**Observation d'Eau & Rivières de Bretagne sur la demande de création d'une unité de méthanisation par la SARL Biogaz de la Vilaine à Chavagne (35310) pour la consultation publique du 20 septembre au 20 octobre 2021**

A Rennes, le mercredi 20 octobre 2021

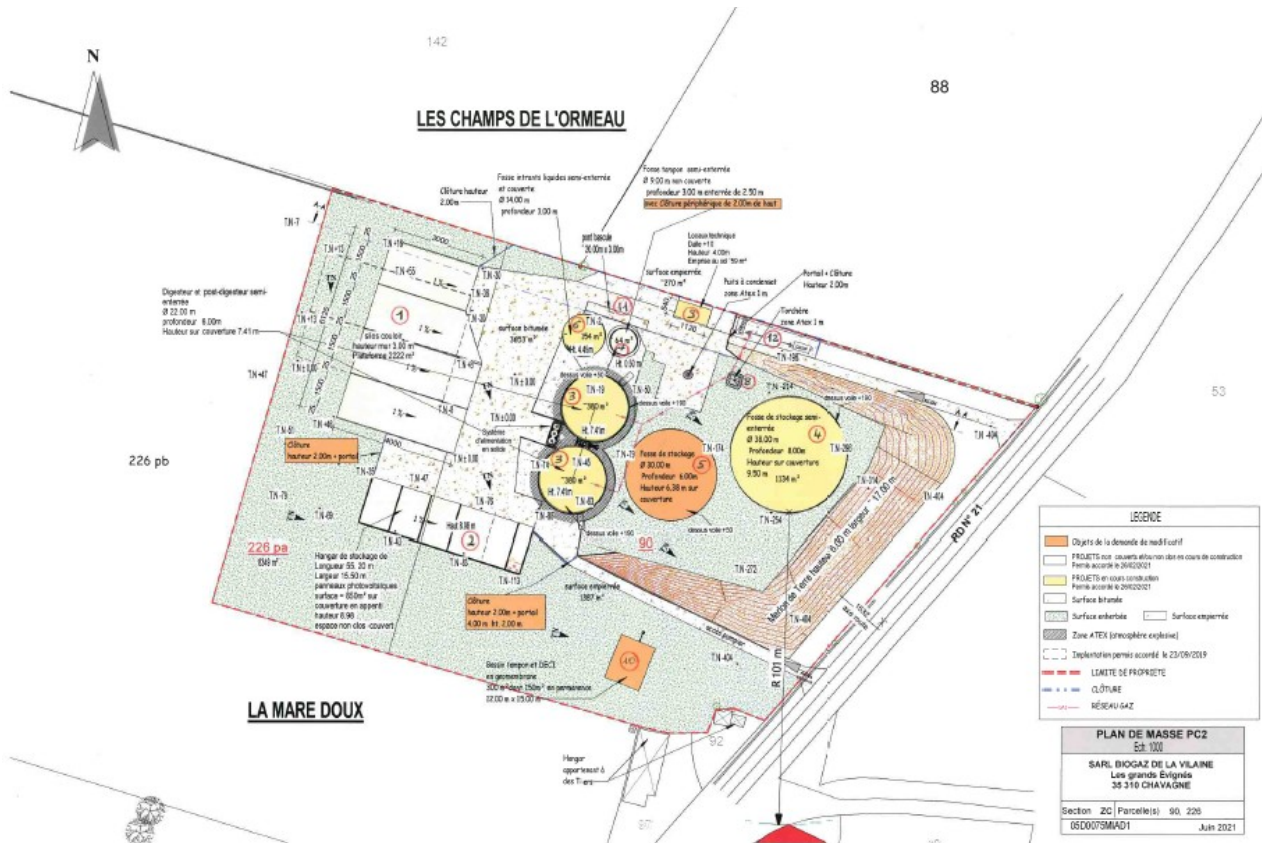
Mais à la lecture du plan de masse (annexe n°6), il apparaît clairement que le projet est situé en proximité immédiate du cours d'eau de la Vilaine. Il semble en effet que la distance du projet soit en réalité inférieure à 320 mètres (ce qui est également visible sur Géoportail). Une étude de la topographie du territoire sur ce même portail Géoportail semble en outre indiquer que le projet se situe sur une pente dans le sens de la Vilaine. Cela fait donc peser un risque encore plus important de pollution du cours d'eau, risque qui n'est pourtant pas pris en compte sérieusement dans le dossier. En effet les parties présentant la compatibilité avec le SAGE Vilaine (page 46 à 48 du dossier) n'évoquent jamais cette distance. Il n'est pas non plus évoqué comment seront gérés les éventuels dysfonctionnement du site.

Mais ici (voir carte ci-dessus extraite de l'annexe n°6) il ne semble y avoir aucun dispositif de rétention. Il semble que seul le merlon soit envisagé comme dispositif de protection contre les accidents mais aucune information présentée dans le document ne permet de s'assurer qu'il assurera ce rôle de protection. **Une gestion du risque qui aurait pourtant dû être prise particulièrement au sérieux compte tenu de la proximité avec le cours d'eau de la Vilaine.**
